| 島根原子力発電所第2号機 審査資料 | |
| 資料番号 | NS2-他-067改04 |

島根原子力発電所第2号機

工事計画認可申請（補正）に係る論点整理について

図2 島根2号機における各建物の地震応答解析モデルの選定フロー

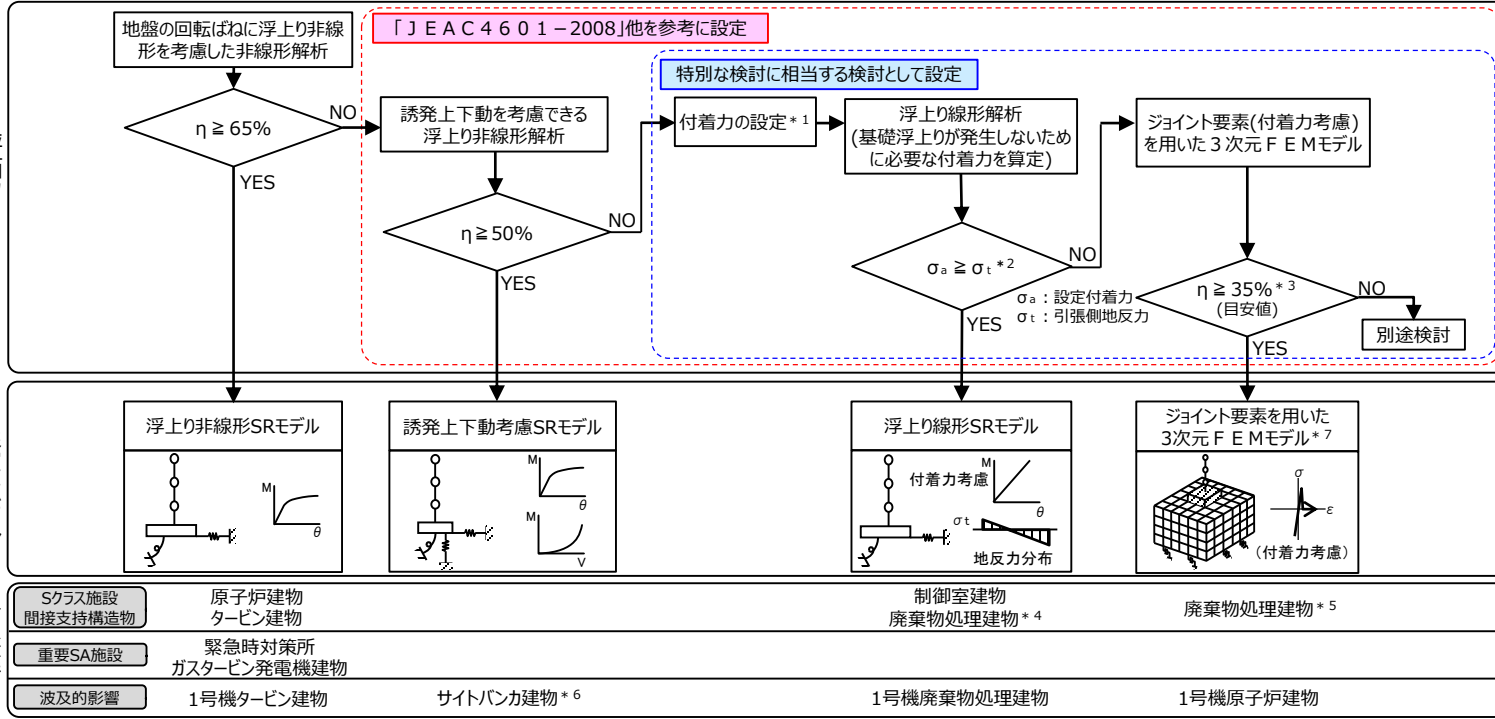
| No. | 詳細設計申送り事項 | 分類 | 回答 | 回答頁 |
|-----|--|----|---|-----|
| 1 | <ul style="list-style-type: none"> 特別な検討における誘発上下動の扱いに対する考え方について説明すること。（第823回審査会合（2020年1月21日）） 3次元地盤モデルを用いる場合の誘発上下動の考慮方針について説明すること。（第300回ヒアリング（2020年2月19日）） | D | <ul style="list-style-type: none"> ジョイント要素に付着力を考慮した3次元FEMモデルは、浮上りに伴う誘発上下動の評価が可能であることを踏まえて、接地率に関わらず誘発上下動の影響を確認し、影響の程度に応じて考慮の要否を判断する。 具体的な取り扱いとして、島根2号機において今回採用するジョイント要素(付着力考慮)を用いた3次元FEMモデルによる工認モデルの最小接地率は、廃棄物処理建物で93.9%(Ss-D,EW方向)、1号機原子炉建物で59.1%(Ss-N1,EW方向)であり、ともに35%を大きく上回ることから浮上りに伴う影響はないことを確認し、建物の設計においては誘発上下動の影響を考慮しない。ただし、機器・配管系の設計においては念のため設計用床応答スペクトルに誘発上下動の影響を考慮する。 | P.6 |

(補足2)
ジョイント要素に付着力を考慮した3次元FEMモデルは、浮上りに伴う誘発上下動の評価が可能であることを踏まえて、接地率に関わらず誘発上下動の影響を確認し、影響の程度に応じて考慮の要否を判断する。

(補足2の具体的な取り扱いについて)
島根2号機において今回採用するジョイント要素(付着力考慮)を用いた3次元FEMモデルによる工認モデルの最小接地率は、廃棄物処理建物で93.9%(Ss-D,EW方向)、1号機原子炉建物で59.1%(Ss-N1,EW方向)であり、ともに35%を大きく上回ることから浮上りに伴う影響はないことを確認し、建物の設計においては誘発上下動の影響を考慮しない。
ただし、機器・配管系の設計において念のため設計用床応答スペクトルに誘発上下動の影響を考慮する。

図3 原子炉建物の床応答スペクトル(NS方向, h=5%)の比較

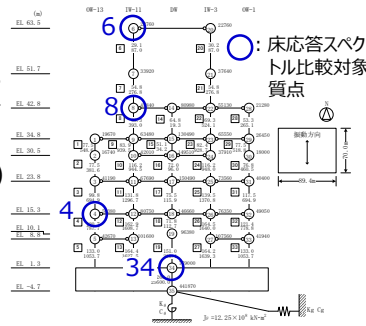
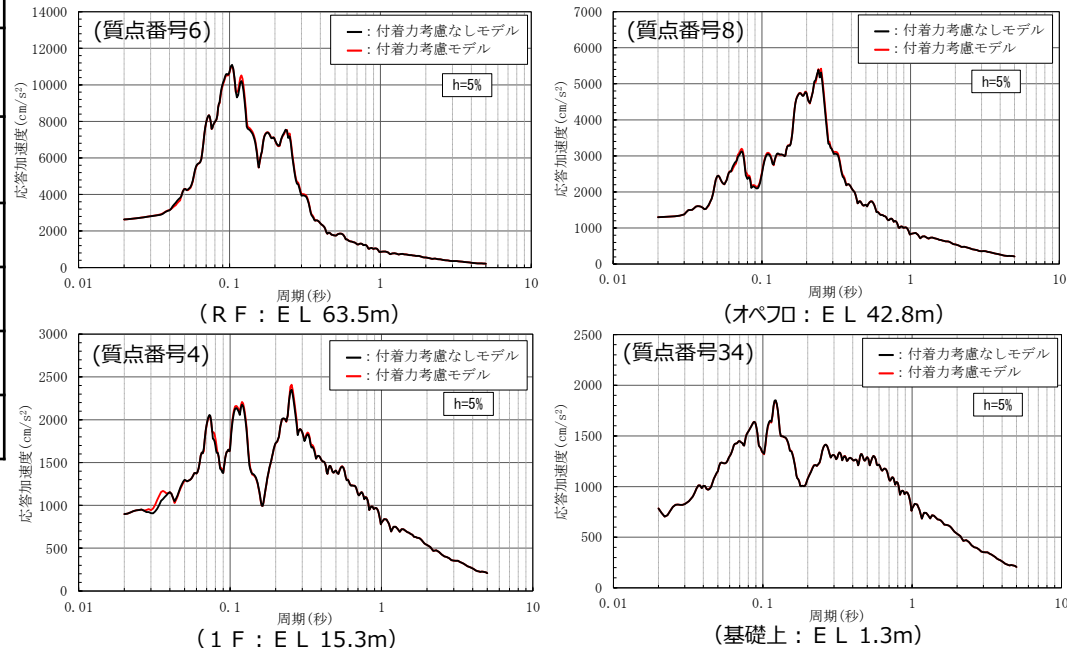
| No. | 詳細設計申送り事項 | 分類 | 回答 | 回答頁 |
|-----|--|----|---|-----|
| 2 | <ul style="list-style-type: none"> 「付着力を考慮しない建物に対する付着力の有無の影響評価の方針」について、原子炉建物の影響評価結果では付着力考慮モデルの応答スペクトルが付着考慮なしモデルを上回っている箇所がある。これを踏まえて、詳細設計段階での影響評価方針を説明すること。（第823回審査会合（2020年1月21日）） 地震応答解析で付着力を考慮しない建物に対する付着力を考慮した場合の影響検討の位置付けを説明すること。（第300回ヒアリング（2020年2月19日）） | D | <ul style="list-style-type: none"> 付着力を考慮しない建物のうち、建物の重要度、内包する施設の重要度及び接地率を踏まえ原子炉建物を代表建物とし、今回工認モデルと付着力考慮モデルを用いた地震応答解析を実施した結果、付着力の考慮により接地率は改善され、両モデルとも同等の応答値を示した。このことから、付着力の考慮の有無による建物応答（水平方向）への影響は軽微であることを確認した。 | P.7 |

付着力を考慮していないモデルと付着力を考慮したモデルを用いた地震応答解析結果(接地率、床応答スペクトル(NS方向, h = 5%))の比較を表2及び図3に示す。付着力により接地率は改善され、両モデルとも同等の応答値を示したことから、付着力の考慮の有無による建物応答(水平方向)への影響は軽微であることを確認した。

図6 廃棄物処理建物と既往論文の比較

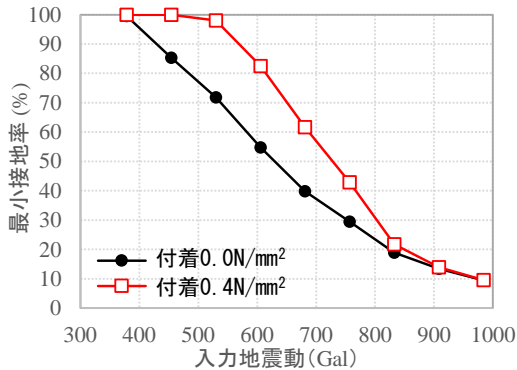
| No. | 詳細設計申送り事項 | 分類 | 回答 | 回答頁 |
|-----|---|----|--|---------|
| 3 | <ul style="list-style-type: none"> 地震応答解析モデルの選定フローで、付着力考慮の3次元FEMモデル解析の結果は接地率35%以上であれば適用できるとあるが、引用している*2の解析は付着力を考慮していない結果であるため、付着力を考慮した場合も適用できるとする根拠について説明すること。 (第823回審査会合(2020年1月21日)) ジョイント要素(付着力考慮)を用いた3次元FEMモデルは接地率35%以上なら適用できるとあるが、その根拠は引用のJ E A C 4 6 0 1 - 2015にはなく事業者独自の考えである。今後、付着力考慮の3次元FEMモデルの接地率が小さい場合には判断基準の適用性について詳細設計段階で説明すること。 (第845回審査会合(2020年3月10日)) | D | <ul style="list-style-type: none"> 廃棄物処理建物のジョイント要素(付着力考慮)を用いた3次元FEMモデルによる解析を実施し、既往論文との比較検討も含め考察した結果、ジョイント要素(付着力考慮)を用いた3次元FEMモデルの解析結果は既往論文で示された応答結果と同様の傾向を示していること及び低接地率となる領域においても特異な応答を生じていないことが確認でき、ジョイント要素(付着力考慮)を用いた3次元FEMモデルが適用可能な接地率を、付着力を考慮しない場合と同様に35%以上としていることの妥当性を確認した。 | P.8~11 |

- 付着力と最小接地率の関係において、付着力を考慮しない場合と付着力を考慮する場合のいずれにおいても既往論文と同様の傾向を示しているとともに、接地率は入力地震動の大きさに応じて連続的に変化し、低接地率の領域においても特異な応答を生じていないことが確認できる (a.参照)。
- 最大水平応答加速度は付着力の有無によらずほぼ一致しており、既往論文と同様の傾向を示している。また、最大水平応答加速度は接地率に応じて連続的に変化し、低接地率の領域においても特異な応答を生じていないことが確認できる (b.参照)。
- 付着力の有無と誘発上下動に伴う最大鉛直応答加速度の関係は、既往論文と同様の傾向を示している。また、誘発上下動に伴う最大鉛直応答加速度は、接地率に応じて連続的に変化し、低接地率の領域においても特異な応答を生じていないことが確認できる (c.参照)。

- 島根2号機において採用したジョイント要素(付着力考慮)を用いた3次元FEMモデルは、既往論文における接地率の適用範囲に関する検討及び基礎底面に付着力を考慮した検討とほぼ同じ解析条件となっている。
- 「J E A C 4 6 0 1 - 2015」において、ジョイント要素(付着力考慮)を用いた3次元FEMモデルが提案されており、低接地率の範囲まで適用可能とされていることから、当社が付着力を考慮した場合も適用できると判断し、接地率 $\eta \geq 35\%$ を目安値として設定した。
- 廃棄物処理建物のジョイント要素(付着力考慮)を用いた3次元FEMモデルの解析結果について既往論文と比較検討した結果、両者は同様の傾向を示していること及び低接地率となる領域においても特異な応答を生じていないことが確認でき、ジョイント要素(付着力考慮)を用いた3次元FEMモデルが適用可能な接地率を、付着力を考慮しない場合と同様に35%以上としていることの妥当性を確認した。
- なお、島根2号機において今回採用するジョイント要素(付着力考慮)を用いた3次元FEMモデルによる工認モデル(基本ケース)の最小接地率は、廃棄物処理建物で93.9%(S s - D, EW方向)、1号機原子炉建物で59.1%(S s - N 1, EW方向)であり、ともに35%を大きく上回る。

図10 付着力試験の結果 (ヒストグラム)

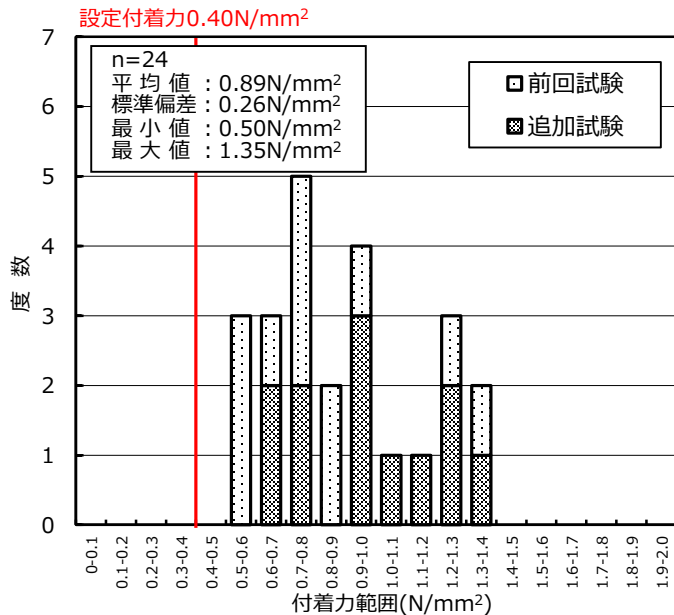
| No. | 詳細設計申送り事項 | 分類 | 回答 | 回答頁 |
|-----|---|----|--|---------|
| 4 | <ul style="list-style-type: none"> 試験箇所と設計対象建物位置の付着力の同等性について、設計用付着力としての信頼性、保守性及び地盤のばらつきを踏まえた網羅性・代表性に対する説明性を向上させるために、詳細設計段階までに追加付着力試験を行う等の対応方法を検討し、許可段階でその方針を説明すること。 (第823回審査会合(2020年1月21日)) 設定付着力の試験結果に対する保守性について、詳細設計段階で追加試験結果を踏まえ確認することが明確になるよう説明すること。 (第300回ヒアリング(2020年2月19日)) | A | <ul style="list-style-type: none"> 地震応答解析に用いる付着力について、信頼性、保守性及び地盤のばらつきを踏まえた網羅性・代表性に対する説明性を向上させる観点から、1, 2号機建物近傍において追加試験を実施した。 追加試験結果は前回試験結果と同等以上の値であったことから、設計用付着力として設定した値(0.40N/mm²)は十分な保守性を有しており、妥当であることを確認した。 | P.12~15 |

- 黒色頁岩の追加試験結果と前回試験結果を合わせたヒストグラム及び追加試験結果と前回試験結果の比較を示す。
- 平均値は、追加試験結果(0.97N/mm²)が前回試験結果(0.81N/mm²)を上回り、最低値も追加試験結果(0.65N/mm²)が前回試験結果(0.50N/mm²)を上回った。一方最大値は、追加試験結果(1.35N/mm²)と前回試験結果(1.31N/mm²)は同程度であった。また、追加試験結果と前回試験結果を合わせた全体の平均値は0.89N/mm²(標準偏差：0.26N/mm²)であった。
- 比較の結果、追加試験結果は前回試験結果と同等以上の値であったことから、設計用付着力として設定した値(0.40N/mm²)は、追加試験結果を踏まえても十分な保守性を有しており妥当であると判断した。(島根サイトと既工認実績における設定付着力の比較を参考1に示す。)
- なお、両者の標準偏差を比較すると、前回試験は0.26N/mm²、今回試験は0.23N/mm²であり、ばらつきは同程度であった。また、設計用付着力(0.40N/mm²)は、追加試験結果の平均値(0.97N/mm²)に対して-2.48σ、追加試験結果と前回試験結果を合わせた全体の平均値(0.89N/mm²)に対して-1.88σに相当する。

図7 ①-①'断面の評価結果

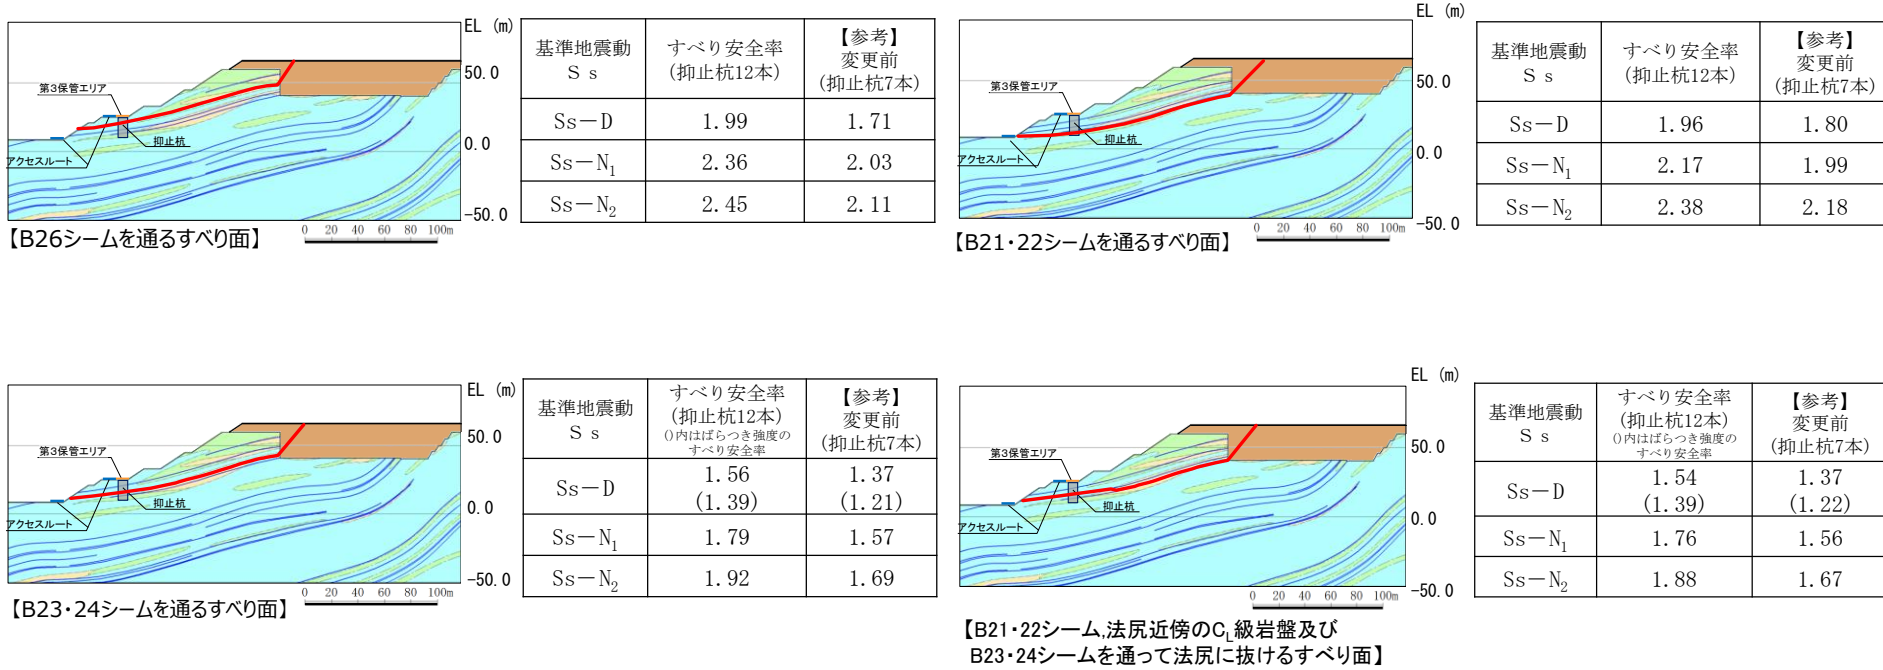
| No. | 詳細設計申送り事項 | 分類 | 回答 | 回答頁 |
|-----|---|----|--|------|
| 1 | 抑止杭を設置した斜面のすべり安定性について、地盤物性の不確かさ等を考慮し、余裕のある設計とするため、設置許可審査時のすべり安全率を更に向上させること。 (第948回審査会合（2021年2月18日）) (第380回ヒアリング（2021年2月4日）) | B | 抑止杭を5本追加配置することとし、これらを反映した斜面の安定性評価を実施した結果、更に余裕のある設計となっていることを確認した。 | P.19 |

➤ 抑止杭を5本追加配置したレイアウトに基づき斜面の安定性評価を実施した結果、抑止杭追加前と比較し、最小すべり安全率が1.21から1.39に向上し、更に余裕を持った設計となっていることを確認した。

図8 杭の断面配置の妥当性確認結果

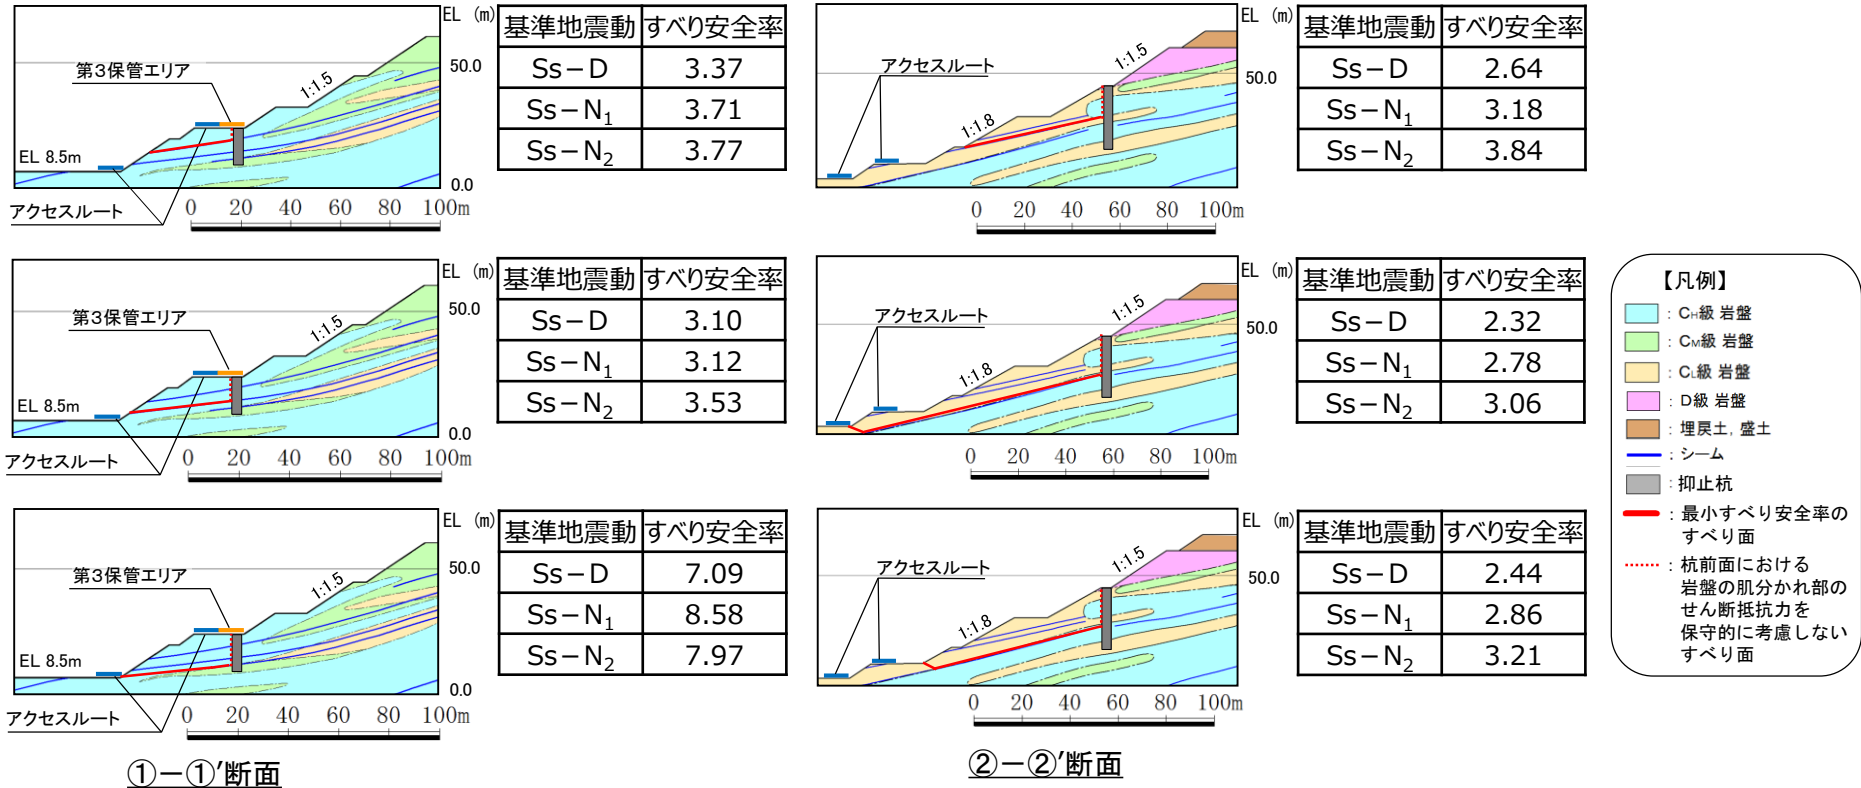
| No. | 詳細設計申送り事項 | 分類 | 回答 | 回答頁 |
|-----|---|----|--|------|
| 2 | 杭前面斜面の安定性について、杭前面における岩盤の肌分かれを保守的に考慮し説明すること。 (第377回ヒアリング（2021年1月21日）) | B | 杭前面における岩盤の肌分かれを想定し、杭前面における岩盤の肌分かれ部のせん断抵抗力を保守的に考慮しないケースの安定性評価を実施した結果、すべり安定性が確保されることを確認した。 | P.20 |

- ①-①'断面及び②-②'断面において、杭前面における岩盤の肌分かれを想定したすべり安定性評価を実施した。
- 杭前面における岩盤の肌分かれ部のせん断抵抗力を**保守的に**見込まずにすべり安全率を算定した結果、評価基準値1.0に対し余裕を有していることを確認した。
- なお、「4. 杭間及び杭背後の岩盤の中抜けの検討」に記載のとおり、杭間及び杭背後の岩盤については、3次元FEM解析により、中抜けが起こらないことを確認している。

図9 抑止杭周辺地盤の健全性照査結果（①－①'断面）
 (Ss-D・8.96秒、抑止杭を通るすべり面のすべり安全率が最小となる地震動及び時刻)

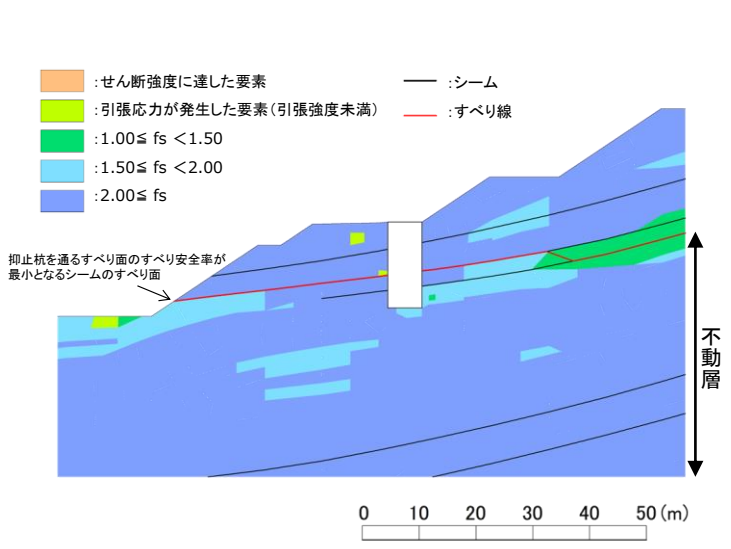
| No. | 詳細設計申送り事項 | 分類 | 回答 | 回答頁 |
|-----|---|----|--|---------|
| 3 | 杭根入れ部において水平支持力を有していることを説明すること。 （第377回ヒアリング（2021年1月21日）） | B | 杭根入れ部の局所安全係数の分布を確認するとともに、杭根入れ部を通るすべり安全率が評価基準値に対し余裕を有しており、杭根入れ部が水平支持力を有していることを確認した。 | P.21 |

- ①－①'断面及び②－②'断面において、抑止杭周辺の地盤の局所安全係数分布図を以下に示す。
- ①－①'断面の不動層のうち杭根入れ部周辺には、せん断強度に達した要素及び引張応力が発生した要素が認められず、不動層のうち杭根入れ部周辺の岩盤は健全性を確保している。
- ②－②'断面の不動層のうち杭根入れ部周辺においては、せん断強度に達した要素は認められない。引張応力が発生した要素が認められるものの、引張強度に達した要素は局所的かつ散在的である。また、杭根入れ部周辺の引張強度に達した要素を通るすべりの安全率を算定した結果、2.52であり、十分な裕度があることから、不動層のうち杭根入れ部周辺の岩盤は健全性を確保している。
- 以上のことから、杭根入れ部は水平支持力を有していると評価した。

図14 抑止杭周辺の岩盤の局所安全係数

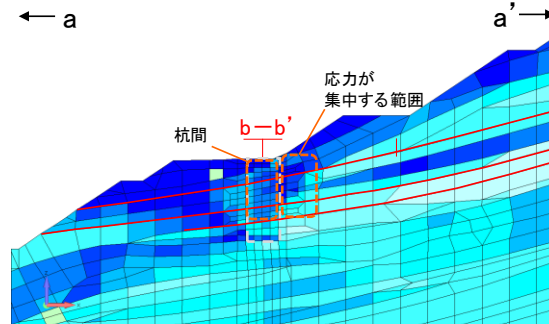
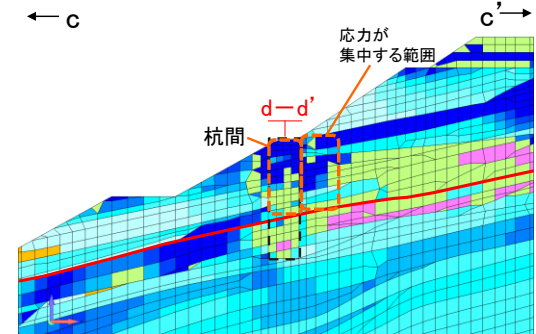
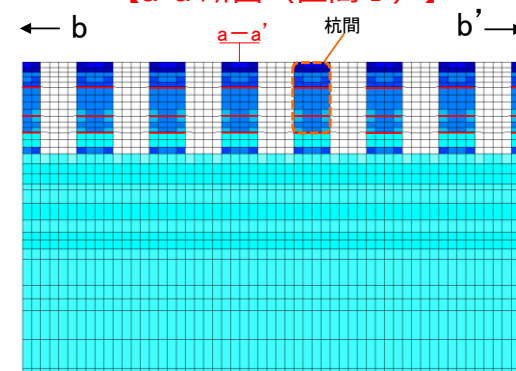
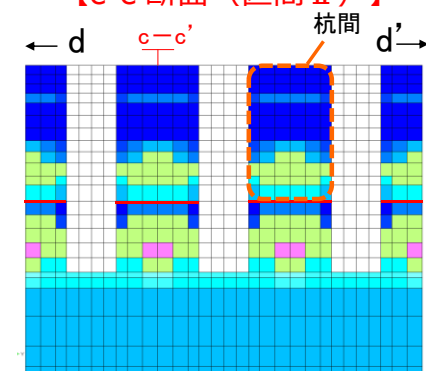
| No. | 詳細設計申送り事項 | 分類 | 回答 | 回答頁 |
|-----|---|----|--|---------|
| 4 | 杭間距離が大きく、中抜けするおそれがあることから、杭間及び杭背後の岩盤の中抜けが起こらないことを、3次元解析を考慮に入れて確認すること。 （第377回ヒアリング（2021年1月21日））（第380回ヒアリング（2021年2月4日）） | B | <ul style="list-style-type: none"> 文献調査により、杭間及び杭背後の岩盤部の健全性に着目し、中抜けの発生に係る判定基準を設定した。 杭間をモデル化した3次元 F E M解析を実施した結果、判定基準を満足しており、中抜けが起こらないことを確認した。 | P.22～24 |

- 杭間及び杭背後の岩盤には、引張強度及びせん断強度に達した要素は発生していないことから、当該範囲の岩盤は区間Ⅰ，区間Ⅱともに健全であることを確認した。
- 以上のことから、判定基準を満たしており、抑止杭の杭間を中抜けするおそれはないと評価する。

図1 シール方法の概要

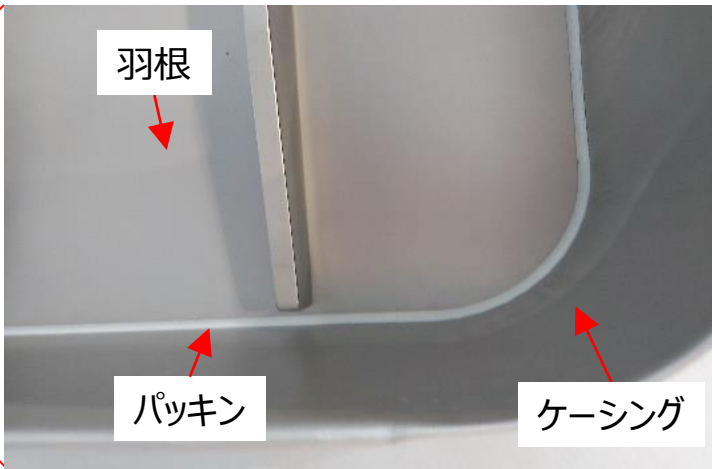
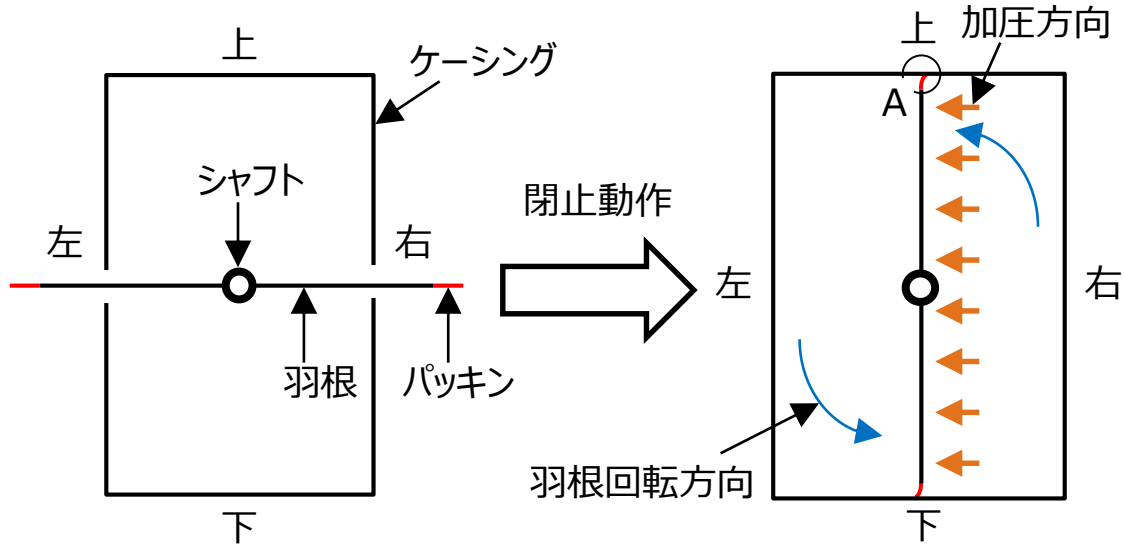
BOP 閉止装置の気密性能試験について漏えい量としては小さく問題はないが、羽根開→羽根閉状態の気密試験で、2連ダンパでは増加傾向、3連ダンパでは下降傾向となっており、2連ダンパと3連ダンパで気密性能が異なるように見えるため、今回の試験データの評価について、データのばらつきを踏まえた上で、その妥当性を説明すること。
- 回答
 - BOP閉止装置のシール方法の概要について図1に示す。BOP閉止装置は、羽根を閉めることで羽根の淵に取り付けられた柔軟性を有したパッキン（シリコンタイプ）がケーシングに押し付けられることでシールする構造となっている。なお、ケーシングの開口は全面開口の構造であり、上下どちらかのみには圧力が加わることはなく、ダンパの加圧側の全面に均一に圧力が加わる構造となっている。
 - 表1に示すとおり、加振後の漏えい量は加振前の漏えい量と比較して増加あるいは減少しているもの（例：ダンパ2Bでは、加振倍率1.0倍及び羽根開状態で加振した場合の漏えい量が増加していたが、加振倍率 α 倍及び羽根開状態で加振した場合の漏えい量は減少していた。）が混在しており、一定の傾向は確認できない。
 - このため、漏えい量のばらつきは加振に起因するものではなく、加振前又は気密性能試験前に行う開閉動作によって、柔軟性を有したパッキンとケーシングの圧着状態が変わるために発生したものと考える。

ケーシングと羽根のクリアランス \square mm に対して羽根以降のパッキン長さは \square mm となっているため、 \square mm 分の潰れ代を有しており、ケーシングと面タッチする構造となっている。
 また、左記の構造で気密試験を実施し、過度な漏えいが発生しないことを確認している。

図1 非常用ガス処理系の吸込口変更前後の圧力挙動比較

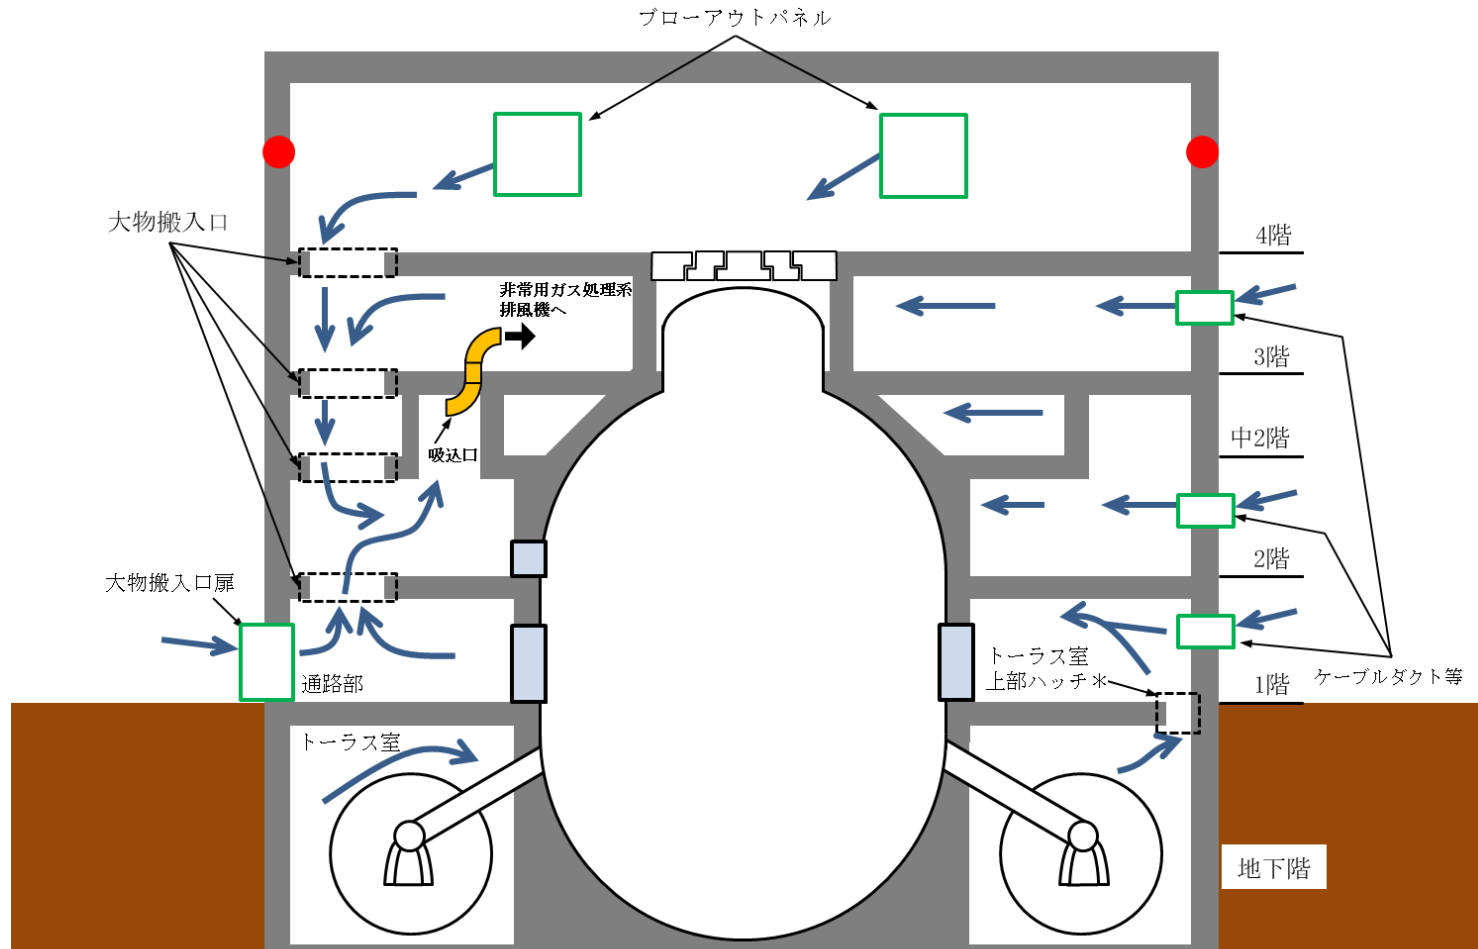
■ 指摘事項（第1036回審査会合（2022年3月29日））
トーラス室については、吸込口の位置変更後の吸込箇所が「トーラス室上部ハッチ（開口部）」だけとなり、位置変更前のトーラス室内に吸込口があったときよりもトーラス室の合計の開口面積が小さくなることから、吸込口の位置変更前/後におけるトーラス室の負圧達成への影響について説明すること。

- 回答
- 非常用ガス処理系起動による規定負圧達成時間については、図1に示すとおり、吸込口の位置変更によらず約5分であり、開口総面積減少による規定負圧達成時間への影響はない。
 - また、規定負圧達成後の負圧維持についても、吸込口位置変更前後で規定負圧達成後の圧力挙動には大きな差がなく、開口総面積減少による負圧維持への影響はない。
 - なお、図1の圧力挙動は、原子炉棟4階と外気の差圧を示しているが、図2に示すとおり、原子炉棟地上階（1階から4階）は大物搬入口で、地上階と地下階はトーラス室上部ハッチで連絡されており、原子炉棟内で生じた圧力変動は、トーラス室上部ハッチ等を介し遅滞なく均圧されるため、検出位置によらず、原子炉棟全体と外気との差圧を確認することができることから、原子炉棟地下階の圧力挙動も図1で示す挙動と同様であると考える。
